Gemeinde Wynigen

# Überbauungsordnung Sonnhalde

## Kurzbericht zur Anpassung der UeO

# Auswertung Vorprüfungsbericht UeO Sonnhalde Gemeinde Wyningen

#### 3.1 Perimeterkorrektur Parzellen Nr. 127, 1620, 1621

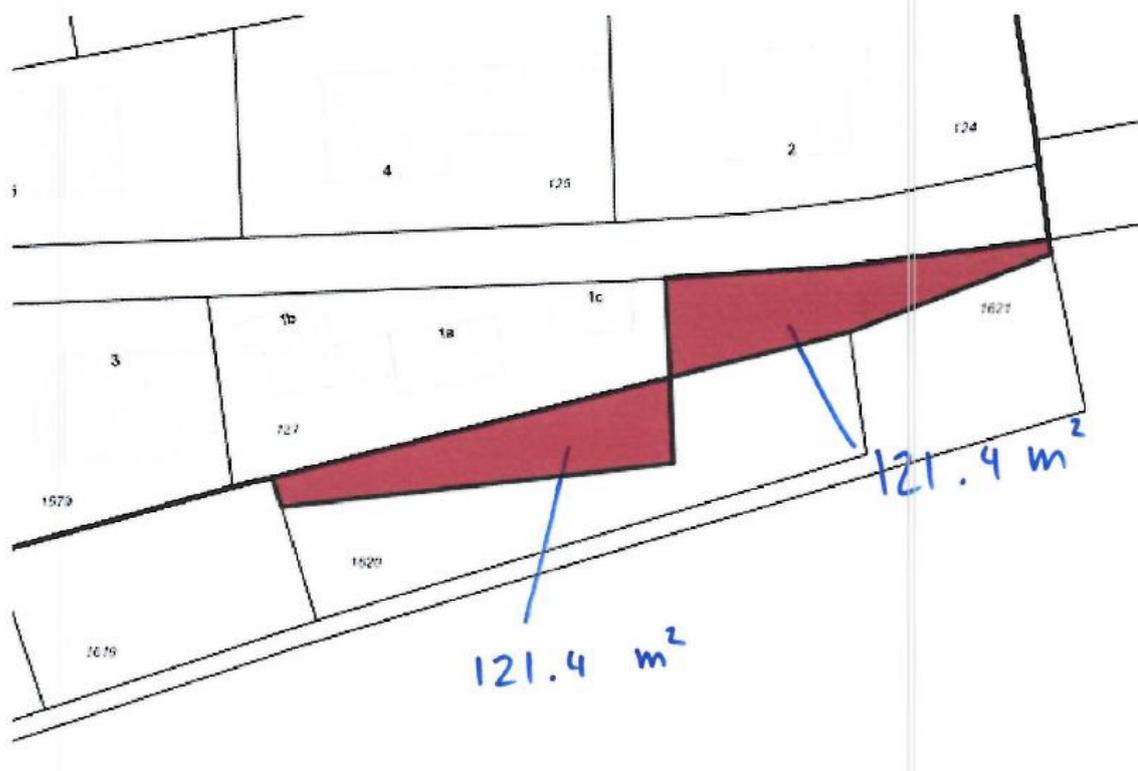
Die Skizze zeigt die vorgesehenen Anpassungen des Perimeters der UeO Sonnhalde. Die farbige Fläche auf der rechten Seite entspricht der Auszonung, jene unten links der flächengleichen Einzonung.

Die Anpassung des Perimeters wird planungsrechtlich als Auszonung und Einzonung betrachtet werden. Da mit der Einzonung Kulturland betroffen ist, sind im Rahmen der Planung gewisse Nachweise zu erbringen (Alternative, optimale Nutzung):

Die Aus- und Einzonung muss flächengleich erfolgen. Vorgesehen ist ein Abtausch einer Fläche von ca. 121 m<sup>2</sup>.

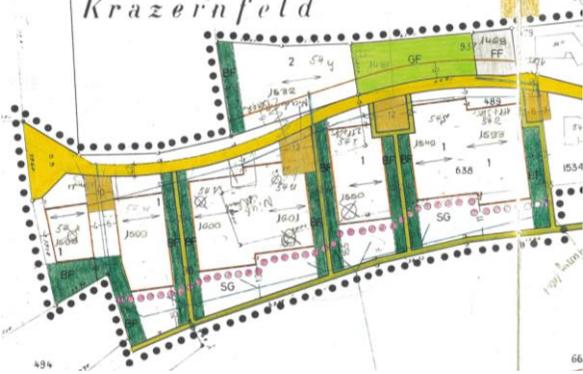
<p><b>Grössere Spielfläche:</b></p> <p>Aufgrund der Anpassungen sind in der UeO Sonnhalde zusätzliche Familienwohnungen zu erwarten. Es ist eine grössere Spielfläche nach Art. 15 BauG bzw. Art 46 f BauV erforderlich (GV).</p>		<p>Eine interne Abklärung hat ergeben, dass in der Sonnhalde schon heute mehr als 20 Familienwohnungen bestehen. Da es sich um eine ältere UeO handelt, wurde damals noch keine grössere Spielfläche verlangt.</p> <p>Ob die Grundeigentümerin (Bürgergemeinde) an einer Abtretung der Parzelle für eine Spielfläche oder an einer reduzierten Einzonung interessiert sind, muss im Dialog geklärt werden.</p> <p>In unmittelbarer Nähe der Sonnhalde besteht keine entsprechende Anlage.</p>

<p>Im Rahmen einer ergänzenden Vorprüfung wurde dem AGR ein Begehren zur Herabsetzung der Mindestfläche der Spielfläche gestellt. Die Antwort war negativ. In Absprache mit der Burgergemeinde konnte jedoch eine Lösung zur Ausscheidung einer Fläche von 400m<sup>2</sup> als Spielfläche gefunden werden.</p>
<p><b>Aufhebung Schutzgebiet:</b></p> <p>In der bisherigen UeO war am südlichen Rand ein Schutzgebiet ausgeschieden. Damit war ein fließender Siedlungsrand sichergestellt. Das AGR empfiehlt der Gemeinde dringend, diese Massnahme zu überprüfen und die Entwicklung neuer Hauptgebäude am Südrand der Überbauung zu beschränken (E= Empfehlung).</p>		 <p>Das Schutzgebiet wird zwar aufgehoben. Der fließende Siedlungsrand am Hang ist aber nach wie vor durch die Baubereiche gewährleistet. Diese Baubereiche sind mit dem Perimeter des früheren Schutzgebiets identisch.</p>
<p><b>Plandarstellung:</b></p> <p>Da der gesamte Überbauungsplan neu erlassen wird, müssen entweder der alte und neue Zustand dargestellt werden oder die Änderungen im Plan ersichtlich sein (GV).</p>	<div style="display: flex; justify-content: space-around; align-items: center;"> <div style="border: 1px solid black; padding: 5px; width: 100px; text-align: center;">Zustand alt</div> <div style="border: 1px solid black; padding: 5px; width: 150px; text-align: center;">Aktueller Überbauungsplan</div> </div> <div style="display: flex; justify-content: space-around; align-items: center; margin-top: 10px;"> <div style="border: 1px solid black; padding: 5px; width: 100px; text-align: center;">Zustand neu</div> </div>	<p>Vorgeschlagen war eine Darstellung Alt-Neu in Kleinformat (1: 2000) sowie eine Darstellung des aktuellen Überbauungsplanes in einem grossen Format (1:1000). In Absprache zwischen Nicolas Erzer (georegio) und dem AGR konnte eine praxisnahe Lösung gefunden werden.</p>
